島根原子力発電所 2号炉 審査資料	
資料番号	EP-061 改 54 (説 2)
提出年月日	令和 2 年 6 月 30 日

島根原子力発電所 2号炉

大規模な自然災害又は故意による大型航空機の 衝突その他のテロリズムへの対応について

令和 2 年 6 月
中国電力株式会社

図2 中継コード**屋内**敷設ルート図

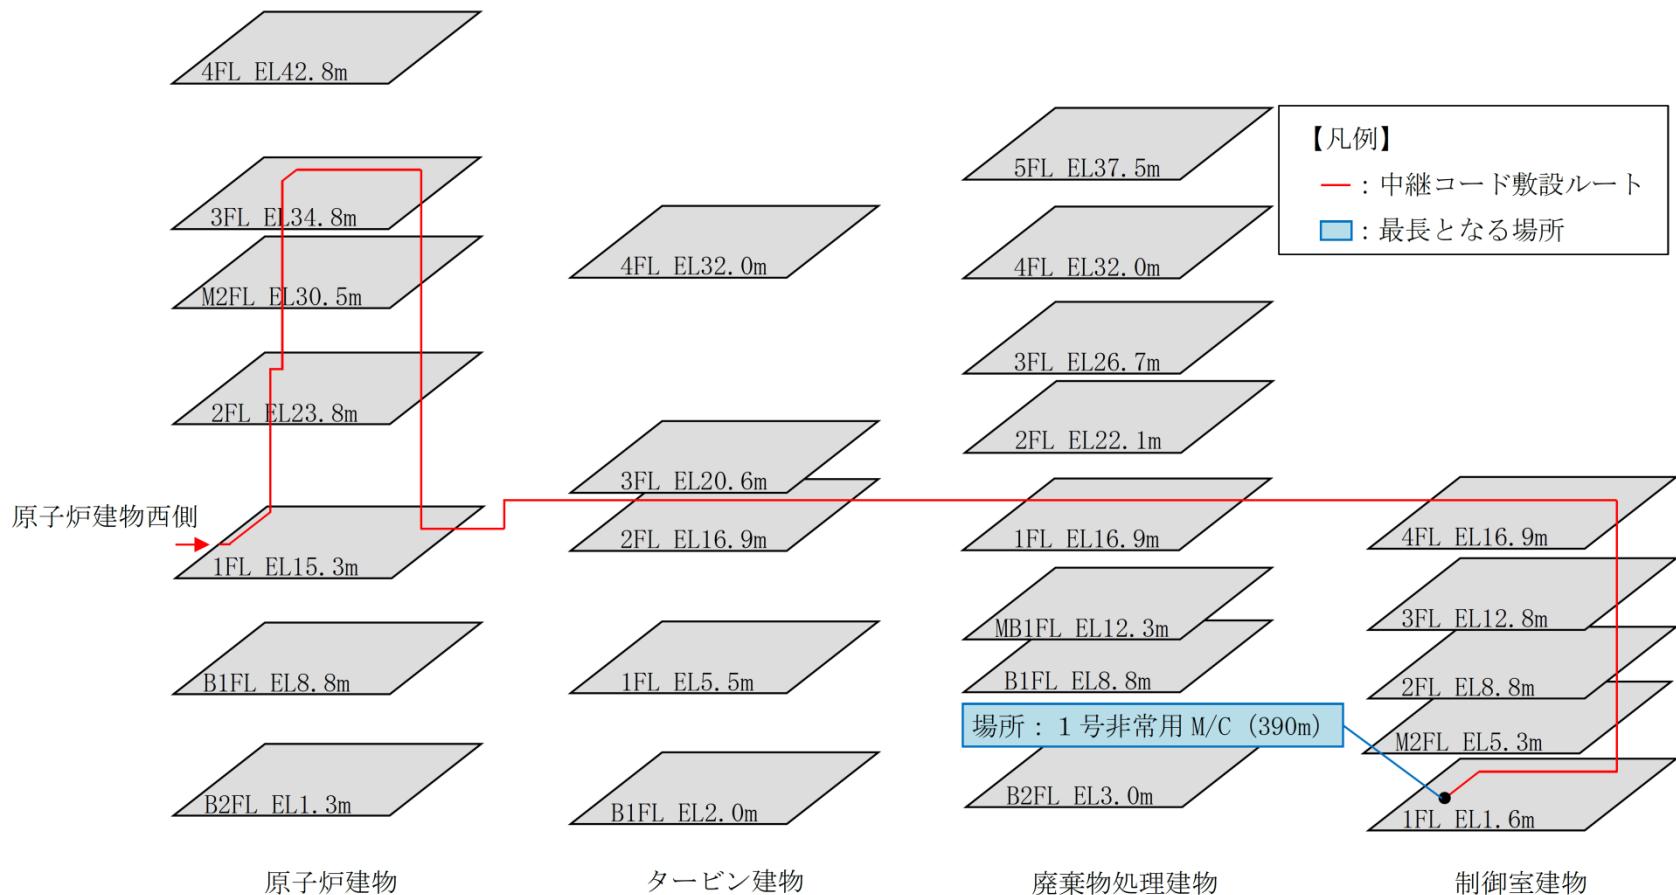
大規模損壊時等の常設の有線設備が使用できない場合を考慮して、緊急時対策所から現場への有線での通信連絡手段として、中継コード等の数量を検討すること。

大規模損壊発生時において、大型航空機の衝突により制御室建物が損傷し中央制御室の機能喪失時は、緊急時対策所近傍の免震重要棟に資機材として保管している有線式通信機及び中継コードを使用し、緊急時対策所から現場（屋内）まで中継コードを敷設して通信連絡を行うこととしている。

屋外は緊急時対策所から原子炉建物西側の入口までの敷設長が1,140m (100m/台, 12台), 屋内は入口から最長となる制御室建物1階までの390m※を、班数が最大となる原子炉補機代替冷却系による除熱手順の4班がそれぞれ敷設するとした場合 (4台×4班の16台), これを満足する中継コード28台 (予備1台) を緊急時対策所近傍の免震重要棟に保管することとする。

※ 大規模損壊を想定しているが、技術的能力の操作場所として最長距離である制御室建物1階1号非常用電気室で行う「号炉間電力融通電気設備による給電」を算出。

大規模損壊時に、**屋内**作業において必要となる中継コードの最長敷設ルート概略図を以下に示す。
